## SERVICE INFO – INA 0188

# Sträckarenhet 533 0075 30

## Se upp med skruvlängden

Bild: Vänster nytt utförande/höger gammalt utförande

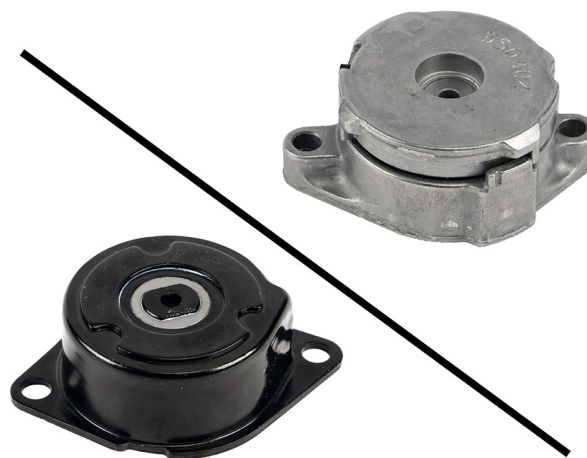
Inom ramen för fortlöpande utveckling av våra produkter, har spännaren 533 0075 30 ändrats. Därvid används kortare skruvar vid montering av det nya utförandet. Skruv M8x35 ändras till M8x22.

Serviceinformationen visar på de optiska skillnaderna mellan det aktuella utförandet (bild vänster) och det nya utförandet (bild höger).

Hos den nya spännarmen 533 0075 30 får endast skruvar med dimensionen M8x22 användas för en korrekt reparation!
